第4回委員会の意見に基づいた修正案の提示について

図-3 計画平面図（広場右側）

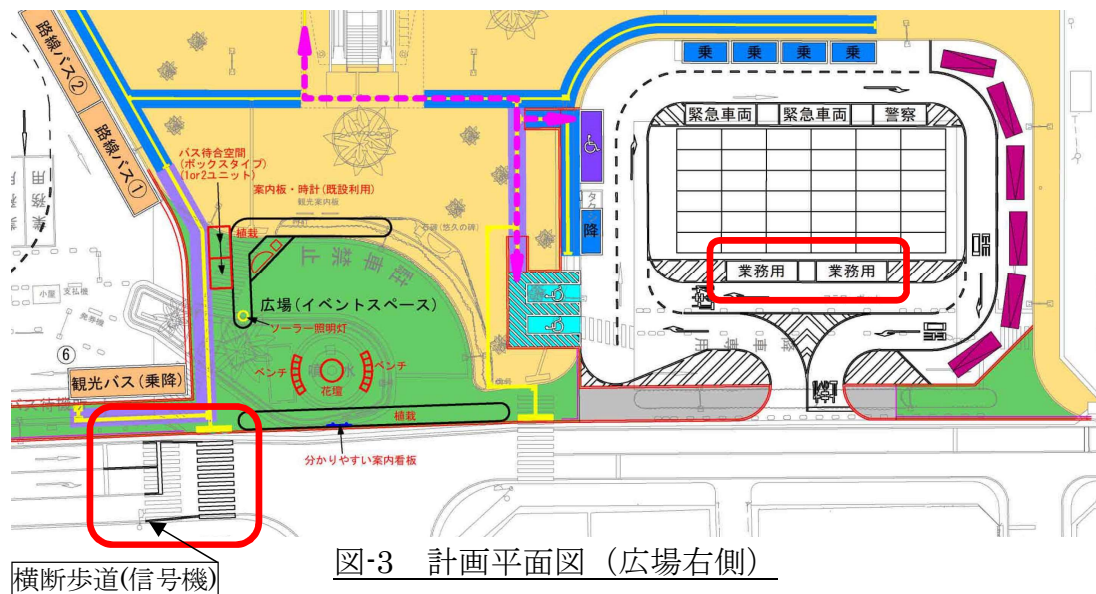
- 車両の軌跡について、数字上では曲がれるが、実際には曲がれなかったということが起こらないよう、余裕をもって計画してほしい。
課題①
- 観光バスの乗降場所がユートリーに近く、横断歩道がなくても降りた人がバスの出入口をユートリー方向に横断すると思われ、安全面で気になる。
課題①
- 現在のバスのりばを、観光バスの乗降にも利用することは可能なのか。
課題②
- 現在の身障者降車場のスペースは良いが、降りた後のスロープ、その先の歩道も斜めなので、通路の確保をスムーズにいくように考えてほしい。
課題③
- 自家用車降車スペースは5台程確保されているが、混雑時にはすごい台数になり溢れた場合どうなるのか。
課題④
- 駅前交差点の横断歩道移設は、地中化配線のため掘削工事が必要になるが、施工可能か。
課題⑤
- 業務用車両の駐車場所について、配送作業の利便性と安全性を考慮し、身障者用優先スペースの隣に1台分だけでも整備できないものか。
課題⑥
- バス出口部分のゼブラ標示を広く確保して、左折しやすくする。
課題①
- ユートリー駐車場の無料利用（1時間程度）は可能であるか。
課題⑦

課題③ 身障者降車場及び身障者等乗降用優先スペースについて

課題④ 自家用車降車スペースの混雑時間に溢れた場合について

計画では、身障者降車場の改修と身障者等乗降用優先スペースの新設を予定しております。

身障者降車場(紫色)はスペースの広さを見直し、左側の通路は、スロープやシェルターとあわせて、バリアフリーに適合する構造に改修します。

屋根付き身障者等乗降用優先スペース(水色)は、車両2台分と、シェルターを新設し、駅までつなげることであります。

構造や勾配などの詳細については、実施設計の中で決定して参ります。

現在の降車スペースは交差点に近く、混雑時に、前の車が入り口付近に停車すると、後ろの車が道路にはみ出し、渋滞の原因の一つとなっております。

計画では、出入口を交差点付近から避け、広場内で周回できる走行レーンを配置することで、はみだしによる道路への影響が少なくなるかと考えております。

なお、平成26年度の委託業務において交通量調査を実施したところ、朝のピーク時(7時から7時10分)の入場台数は、自家用車20台・タクシー7台程度となっております。交差点の信号1サイクルにつき自家用車3台・タクシー1台として計算したところ、降車のみの利用であれば短時間で出発することから、6台分のスペースで運用が可能であると判断しました。

仮に、空きがなかった場合でも、周回する間に降車スペースに空きが生まれると考えております。
